Commission de Suivi de Site
16 Janvier 2017

Mise en conformité du site suite à la parution de l'arrêté ministériel de février 2016 relatif aux installations de stockage de déchets non dangereux

Demande de modification

Plan d'U1 avec talus Ouest et falaise entourés en bleu

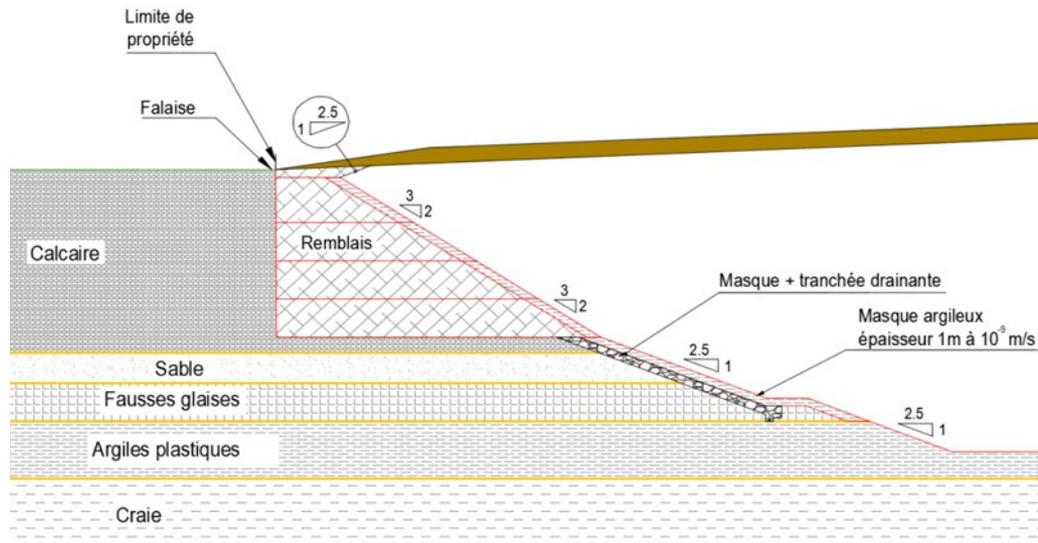
Modification de la barrière passive et de la pente de la dernière rehausse du talus ouest d'U1 (ISDND)

U1 - Coupe perpendiculaire à la falaise – Aménagement prévu dans l'AP du 15/11/2013

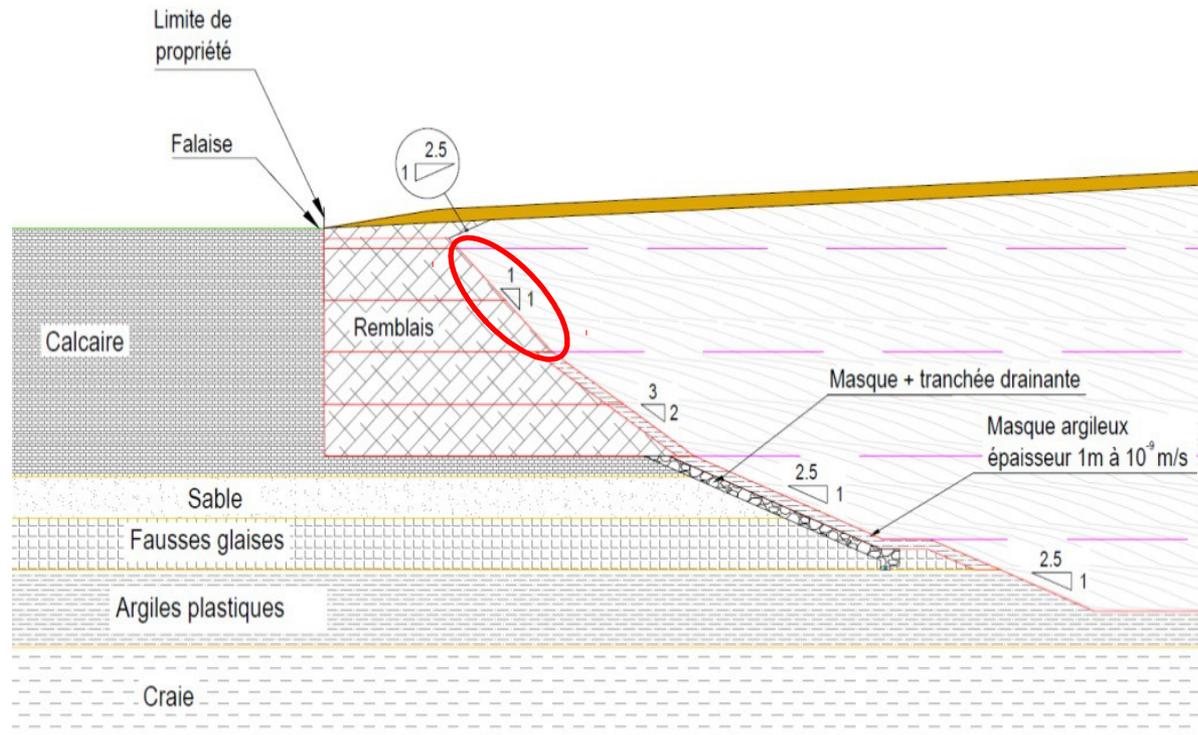
- Contexte de la modification
 - Profil de la falaise irrégulier avec des saillies vers l'intérieur
 - Réalisation de la pente de 3/2 impossible sans détruire une partie de la falaise
 - Minage d'une partie de la falaise très risqué
- Solution = changer la pente du remblais (étude de stabilité réalisée)

Coupe schématique de la BSP réglementaire (à gauche) et de la BSP équivalente (à droite)

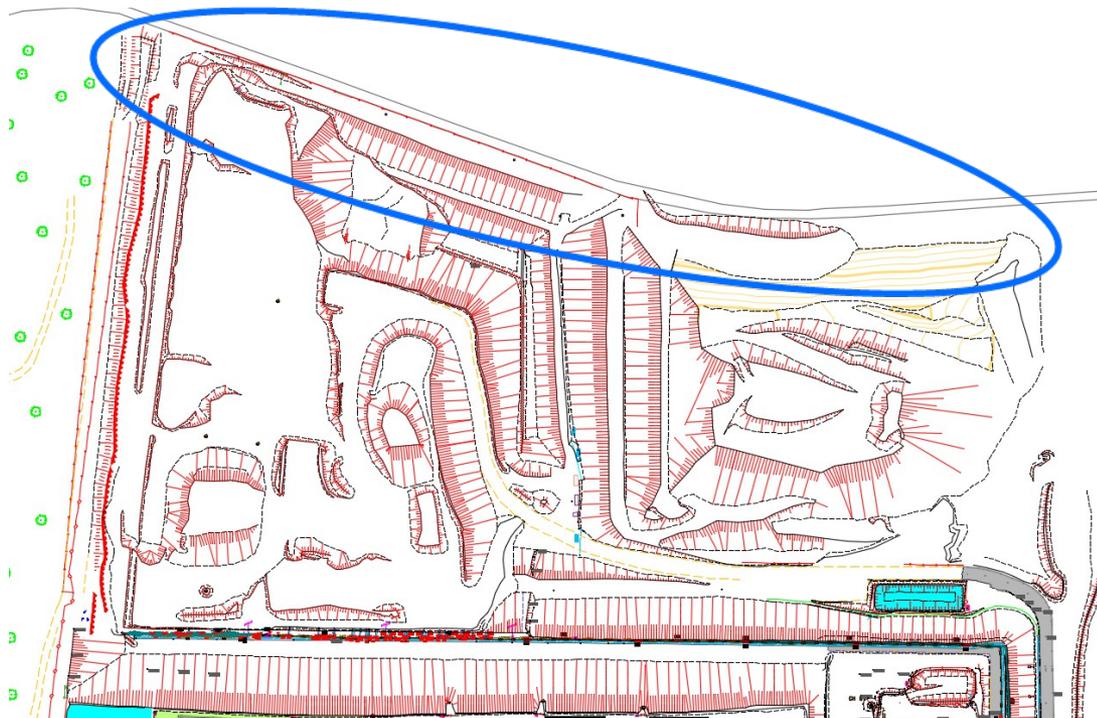
- Mise en place d'une couche d'argile de 1 m dans une pente de 1/1 non réalisable
- Solution = Mise en place d'une barrière de sécurité passive synthétique (Géosynthétique bentonitique)
- Calculs d'équivalence fournis dans le dossier de porter à connaissance

Plan d'U1 avec la bordure Nord entourée en bleu

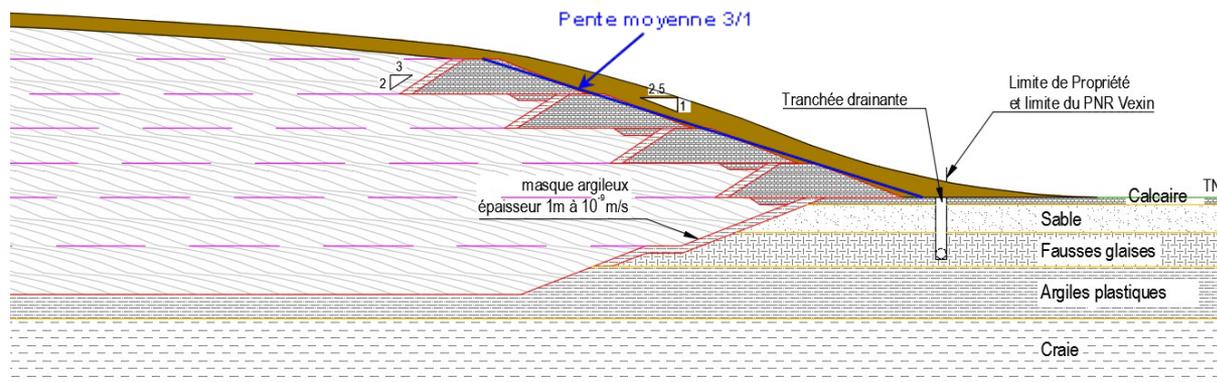
Modification du flanc au-dessus de l'encaissement sur la bordure Nord d'U1

Coupe Nord-Sud de l'aménagement prévu en bordure Nord d'U1 (source DDAE de 2006)

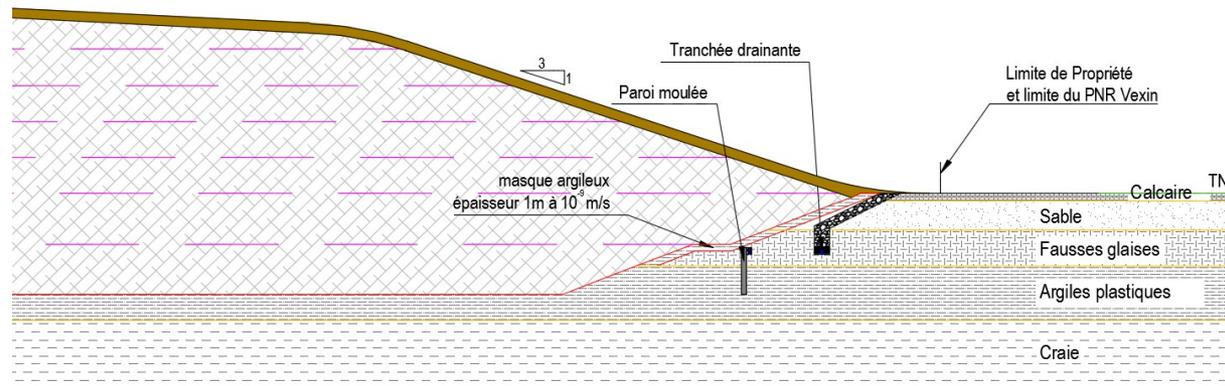
- Contexte de la modification
 - Initialement succession de 4 digues superposées en appui sur les déchets
 - Tassement des déchets = risque de désordre sur les digues et la couverture finale
